France Nature Environnement Nouvelle Aquitaine

Réponse à l'enquête publique :

Opérations de dragage des ports de Gujan – Larros – Canal sur la commune de Gujan-Mestras

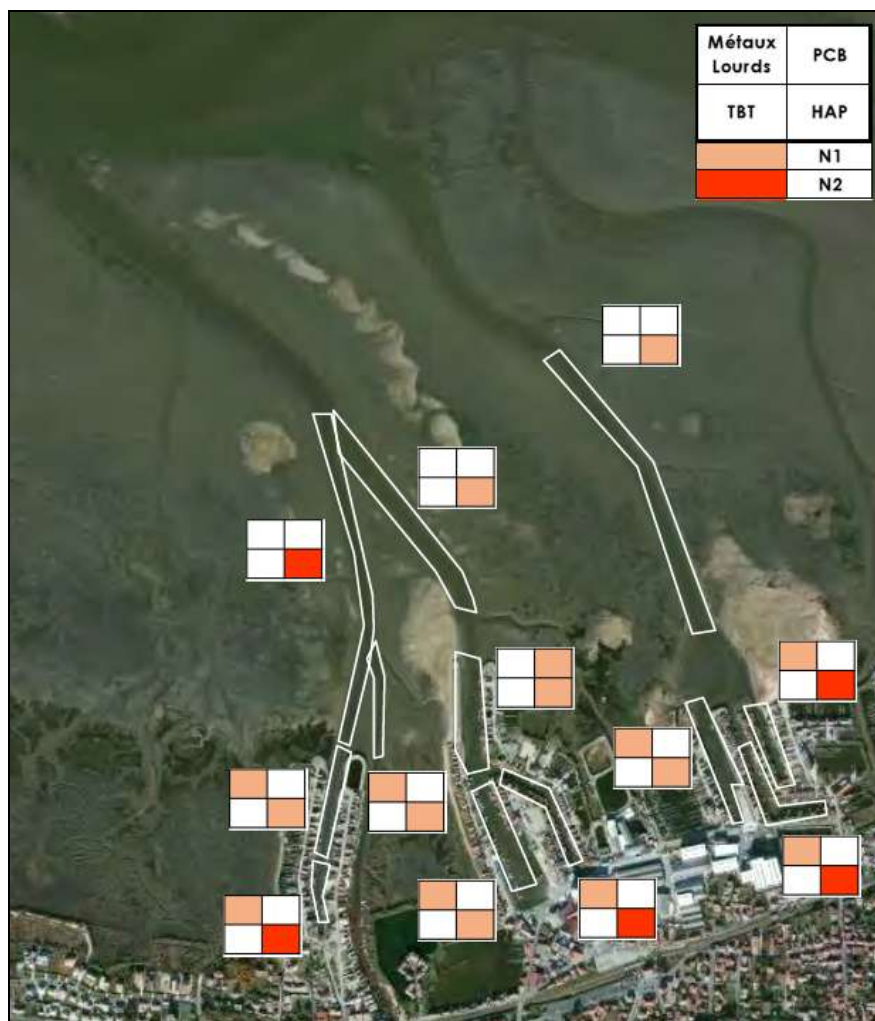
- Dépassement N1 pour plusieurs HAP sur les chenaux et les darses ;
- Dépassement N2 pour un HAP dans le chenal Ouest et pour 11 HAP en fond de darse Ouest ;

- Dépassement N1 pour plusieurs HAP sur les chenaux et les darses ;
- Dépassement N2 pour 8 HAP au niveau de la darse Est

- Dépassement N1 pour plusieurs HAP sur les chenaux et les darses ;
- Dépassement N2 pour 10 HAP au niveau de la darse centrale et pour 2 HAP sur la darse Est ;
-
